Windpark Trumau

TEILGUTACHTEN

EISABFALL UND SCHATTENWURF

G U T A C H T E N

Abbildung 2: Abstände zu höherrangigen Verkehrswegen (Ausschnitt aus U-91)

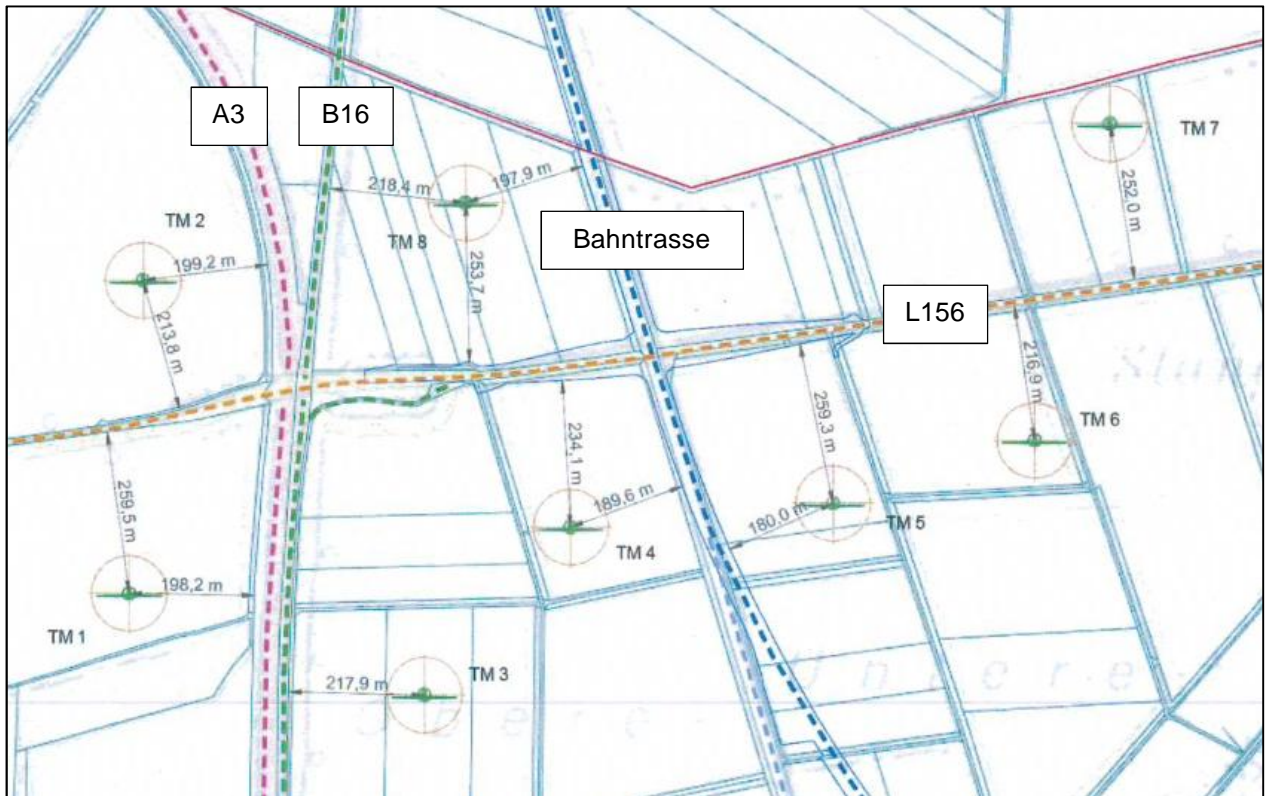
Angesichts der berechneten maximalen Eisfalldistanz ist kein Verfrachten von Eisstücken auf die umliegenden höherrangigen Verkehrswege zu erwarten.

Abbildung 3: Lage der Immissionspunkte

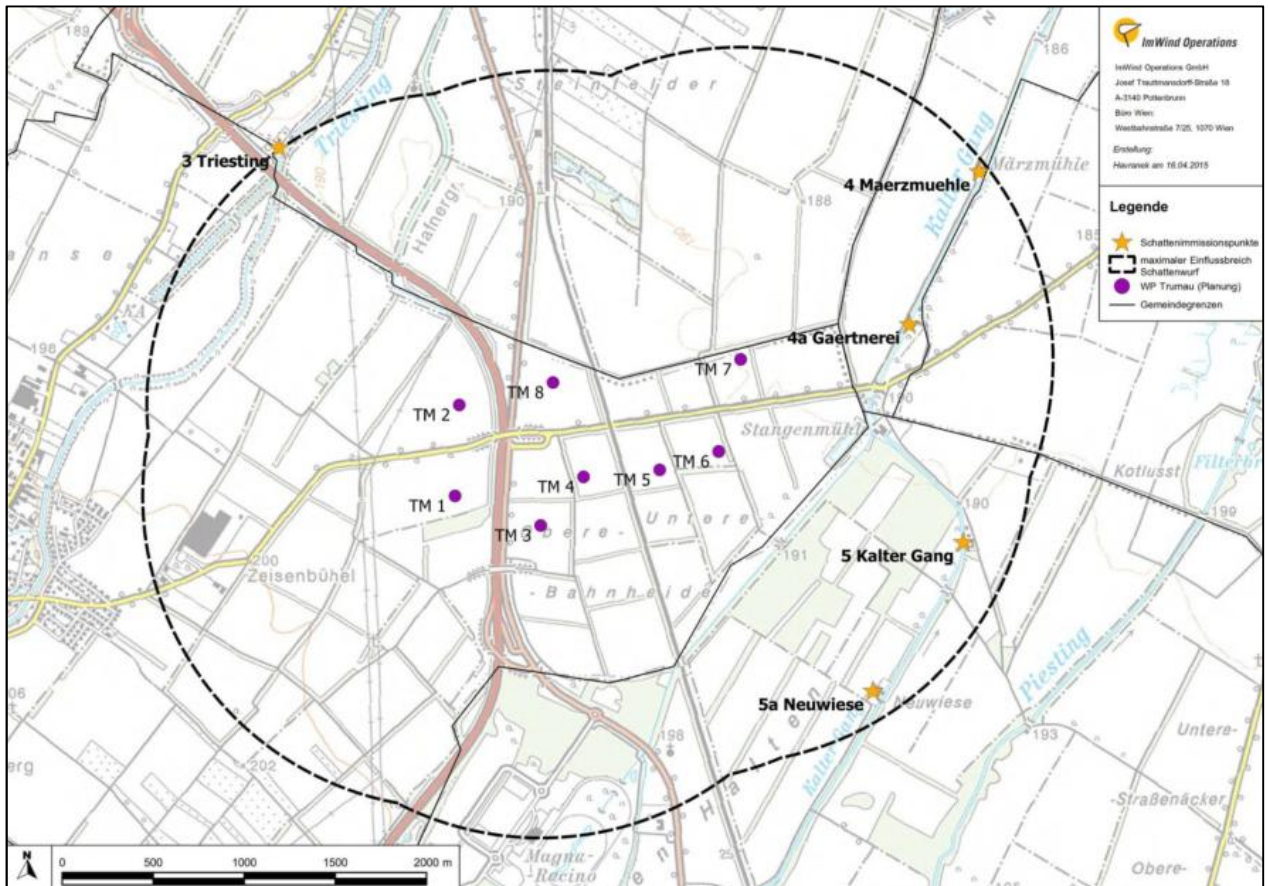
Abbildung 3 enthält die Lage der Immissionspunkte sowie den maximalen Schattenwurfeinflussbereich (gestrichelte Linie) des Windparks Trumau.

Der gegenständlich geplante Windpark Trumau verursacht periodisch auftretenden Schattenwurf an den Immissionspunkten 4, 4a und 5.

Abbildung 4: Schattenimmissionen durch den Windpark Trumau (Ausschnitt aus U-90)

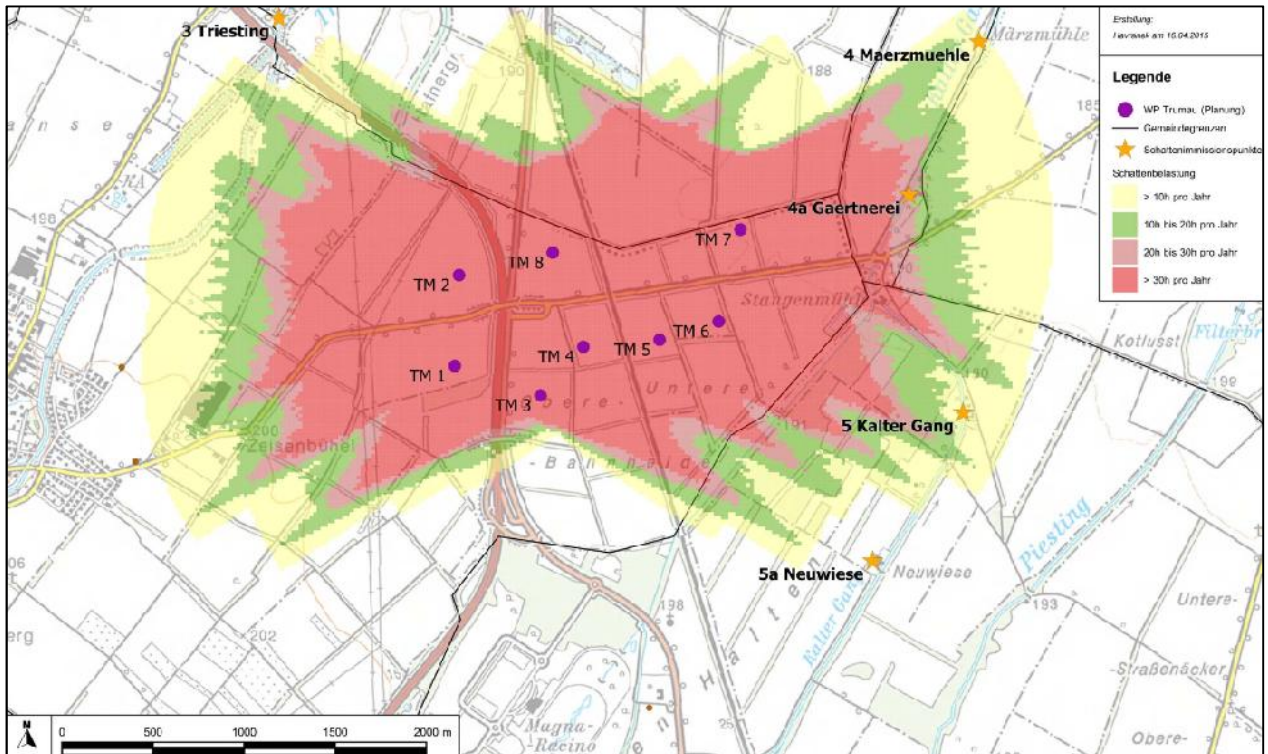
In Abbildung 4 sind die jährlichen, theoretisch maximal möglichen Schattenimmissionen durch den Windpark Trumau dargestellt.

Im gegenständlich vorliegenden Fall kann nach eingehender stichprobenartiger Prüfung der Berechnungen davon ausgegangen werden, dass diese richtig durchgeführt wurden. Die Ergebnisse können somit für weitere Betrachtungen als Grundlage verwendet werden.
